ITINERARIO NAPOLI – BARI RADDOPPIO TRATTA CANCELLO-BENEVENTO II LOTTO FUNZIONALE FRASSO TELESINO – VITULANO 1° LOTTO FUNZIONALE FRASSO TELESINO – TELESE

Relazione Tecnica Perizia Differenziale. Variante IA

IA – Integrazione delle opere di mitigazione ambientale. Prescrizione 55 Ordinanza 36

Fig. 3 – Stralcio della planimetria di PE degli interventi di mitigazione nella zona di Via Vallo Rotondo – Galleria artificiale GA02

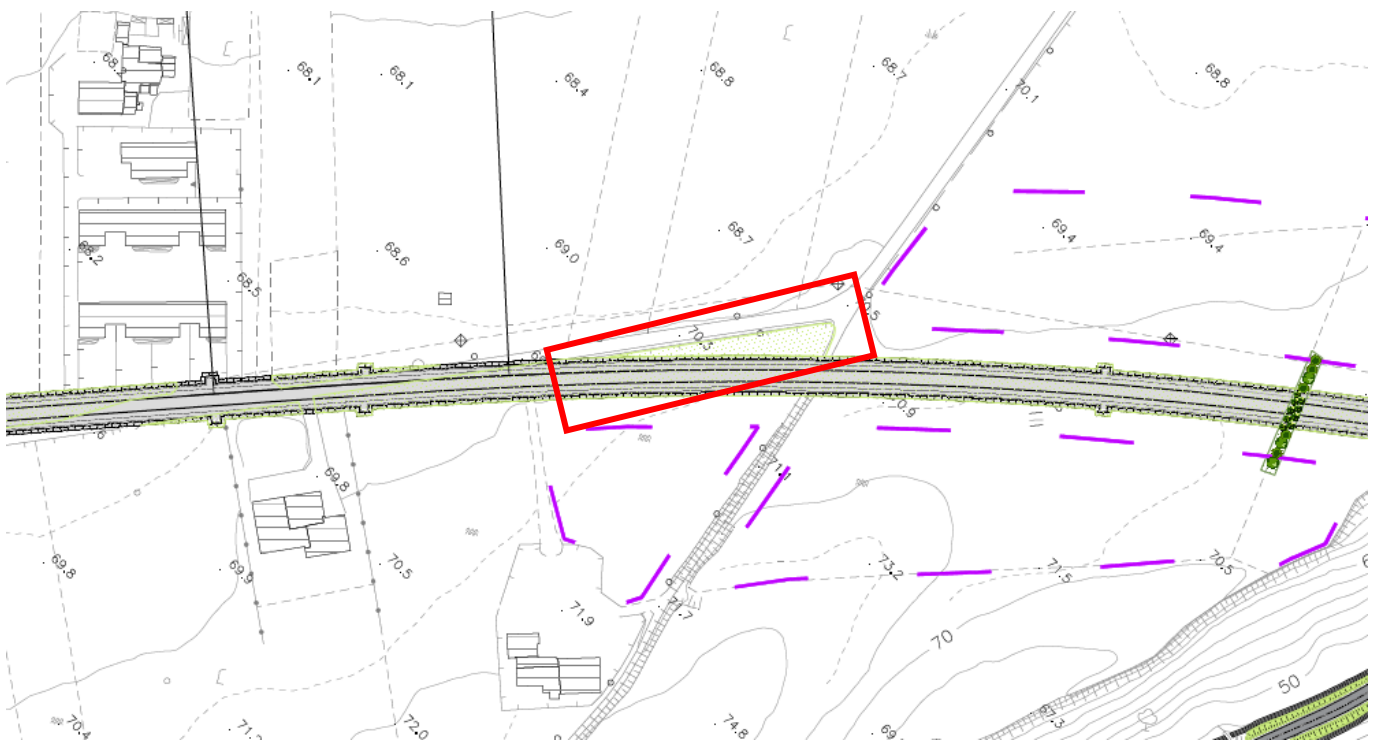
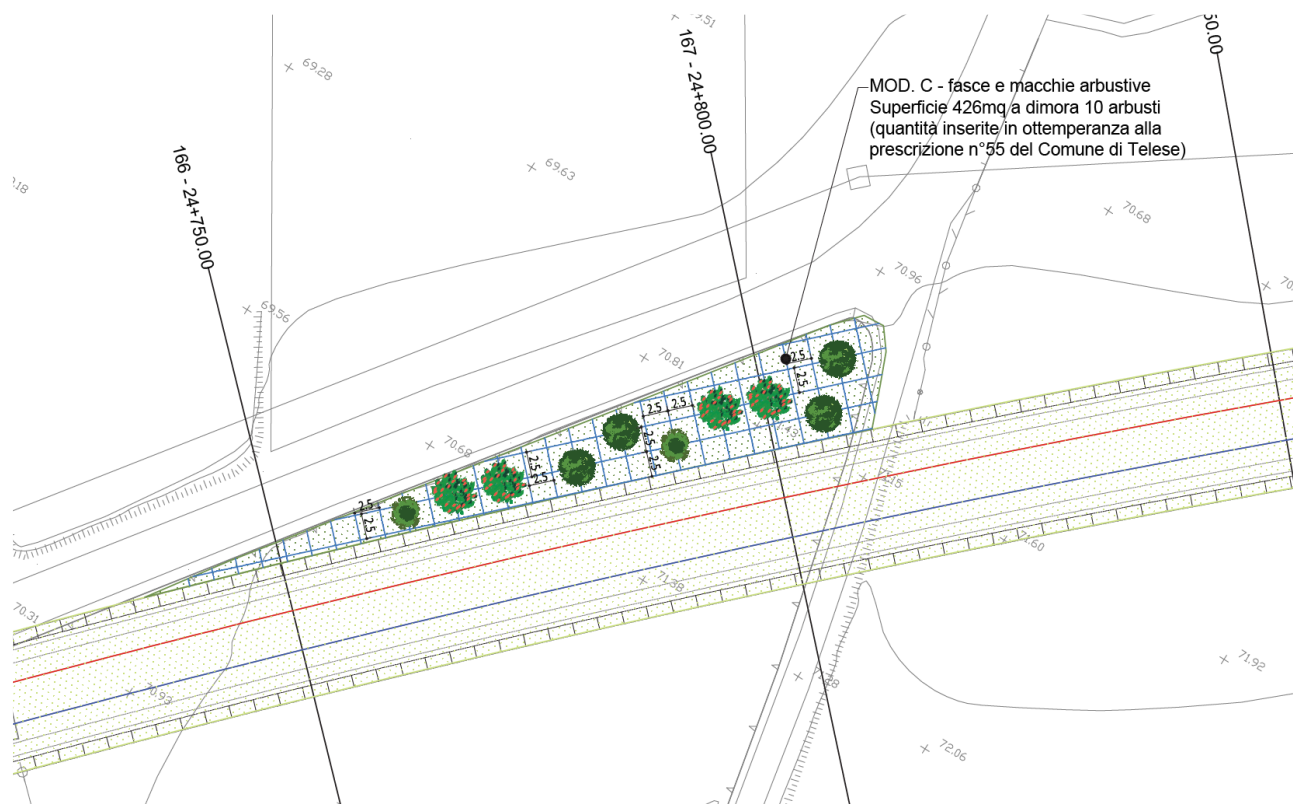
Zona della Galleria GA02 di Telese. Alla curva di Via Vallo Rotondo (intersezione con strada locale) il PD prevede una semplice idrosemina del settore triangolare compreso tra la sede stradale e la fascia di pertinenza ferroviaria (vedi nuvola rossa dello stralcio seguente).

Zona della Galleria GA02 di Telese. Intervento con modulo C (fasce e macchie arbustive) alla curva di Via Vallo Rotondo (intersezione con strada locale) nel settore triangolare compreso tra la sede stradale e la fascia di pertinenza ferroviaria.

Fig. 4 – Stralcio della planimetria di PE degli interventi di mitigazione nella zona della Stazione di Telese

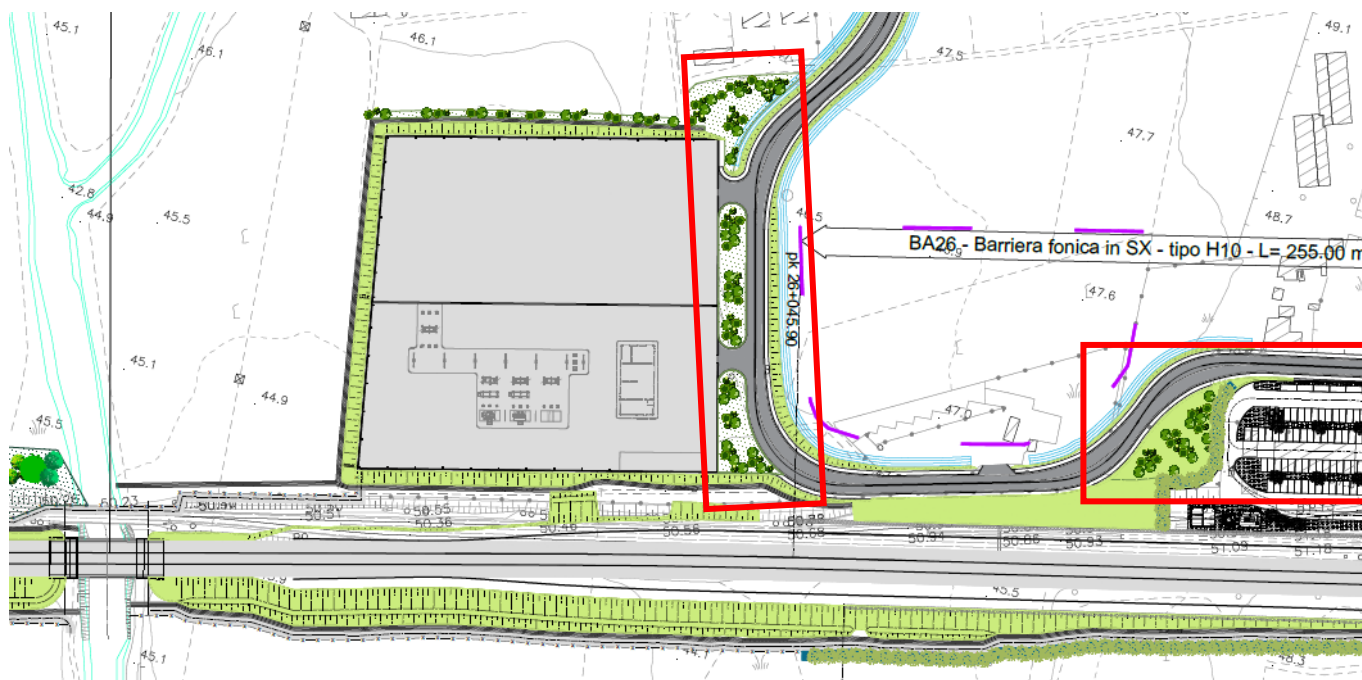
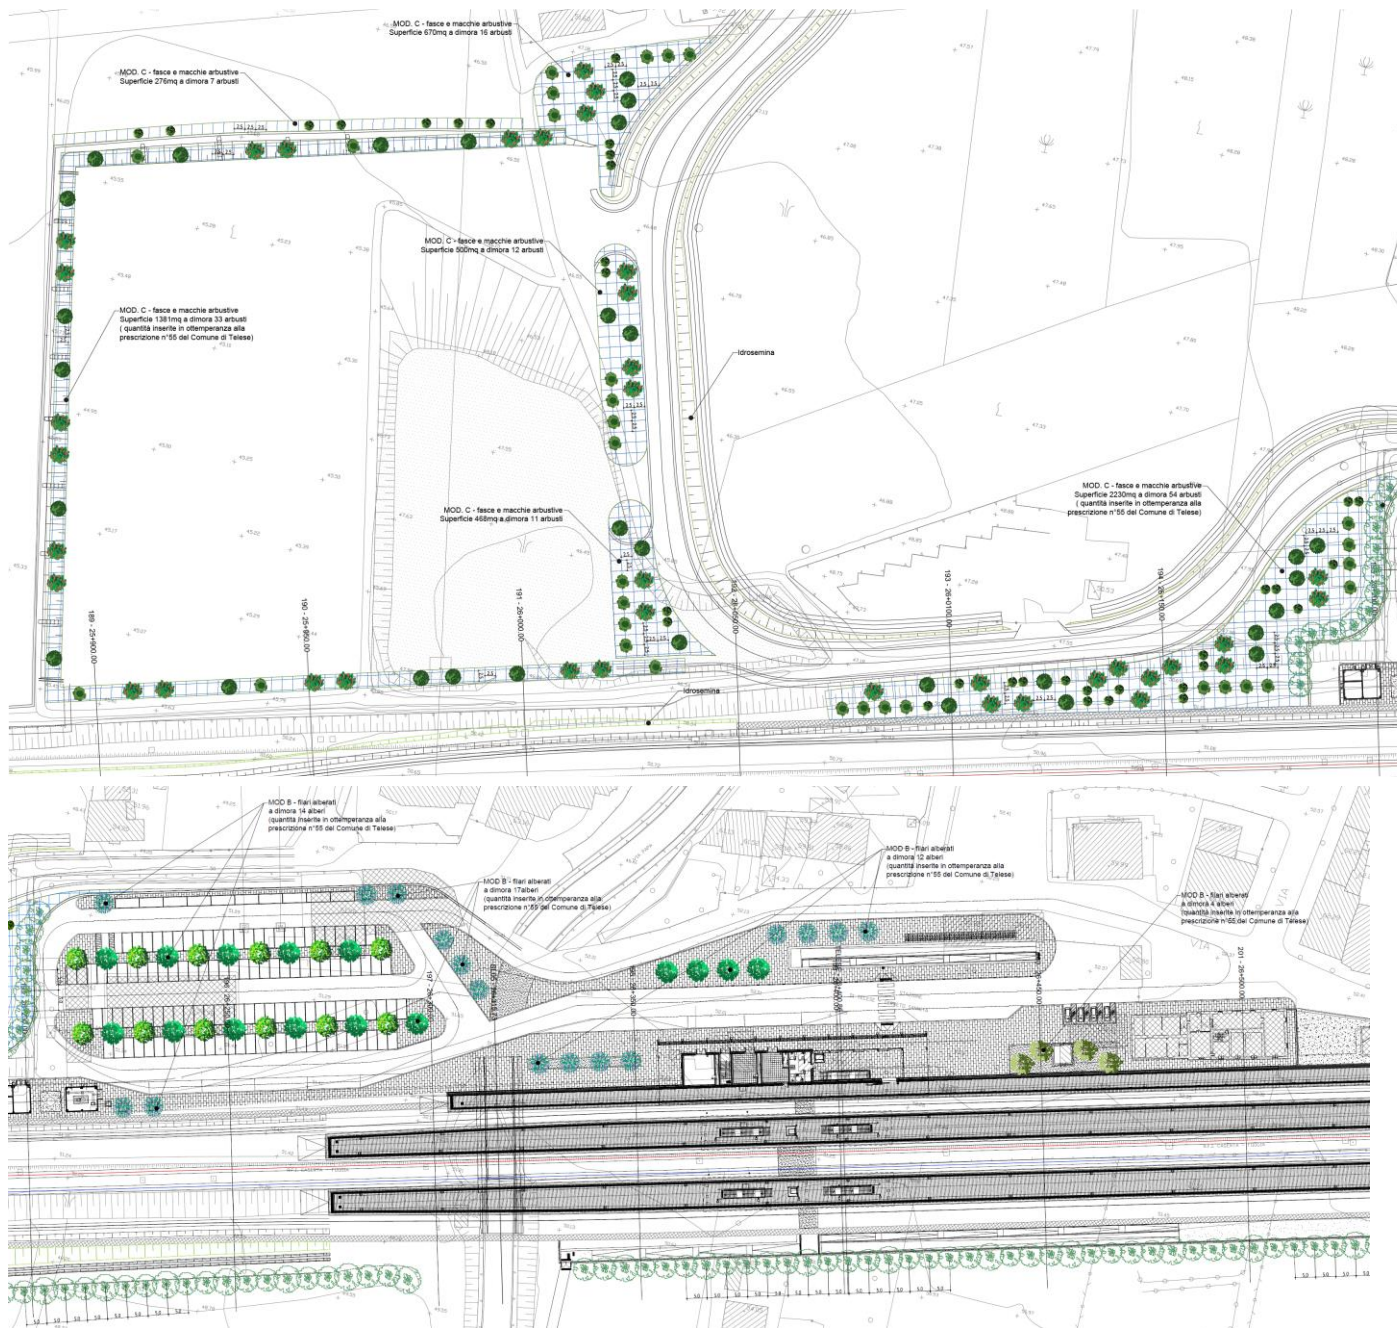
- ✓ un intervento con modulo C (fasce e macchie arbustive) per un settore di 700 mq a ridosso del parcheggio (rettangolo rosso dello stralcio seguente); nella stessa area che prosegue tra la strada di accesso al parcheggio e la linea ferroviaria il PD prevede solo idrosemina;

- ✓ nella stessa area a ridosso del parcheggio il PD prevede un modulo B (filare alberato) per una superficie di 240 mq; tale filare si ferma solo a ridosso del parcheggio;

- ✓ nell'intorno del Piazzale SSE Telese (Area Terna e Area RFI) il PD prevede un intervento con modulo C (fasce e macchie arbustive) per un settore di 1.415 mq nella stretta fascia compresa tra la viabilità di progetto NV10 di accesso al parcheggio e il Piazzale SSE (rettangolo rosso dello stralcio seguente); negli altri tre lati del Piazzale SSE il PD prevede solo idrosemina (anche se sul lato nord è stata indicata una campitura riconducibile al modulo C).

- 1) l'ampliamento della fascia a macchie arbustive (modulo C) in tutto il settore compreso tra il parcheggio, la strada di accesso e la linea ferroviaria;

- 2) l'estensione del filare alberato (modulo B) lungo tutto il settore prima descritto in adiacenza alla linea ferroviaria;
- 3) l'inserimento di filari alberato (modulo B) sui tre lati del Piazzale SSE Telese.

- 4) l'infittimento della piantumazione di alberi nella zona di parcheggio, come da esplicita richiesta del Comune riportata in Ordinanza (tale infittimento, riportata anche nella planimetria delle opere a verde, contabilmente rientra invece nella WBS FV-02 dove risultano computati gli altri alberi già previsti). Gli alberi aggiunti in questa zona in ottemperanza alla prescrizione sono però stati inseriti contabilmente nella presente perizia perché afferenti alla prescrizione di ordinanza e quindi da contabilizzare come maggiori oneri in perizia.
